监 理 通 知 单

工程名称：青龙满族自治县肖营子镇 4MW 地面分布式光伏发电项目 编号：ZHJL-TZD-003

事由：关于扁铁镀锌层厚度不满足要求：

附件：问题照片：

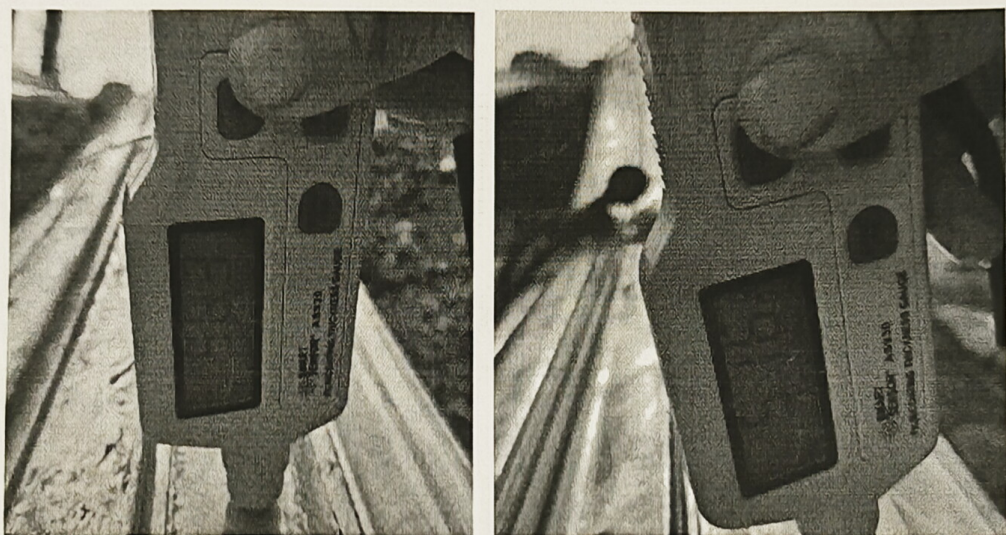
经材料到货检查对 50×5 的扁铁的镀锌层检测发现其镀锌层厚度不满足及图纸设计要求的标准。根据 GB/T13912-2002 的要求镀锌层厚度不低于 70 微米；

此次检测结果显示，该批扁铁的镀锌层厚度低于此标准，可能会影响其抗腐蚀性能和使用寿命；

此不合格扁铁不等在本项目中使用，对这批不合格扁铁建议做返场处理：
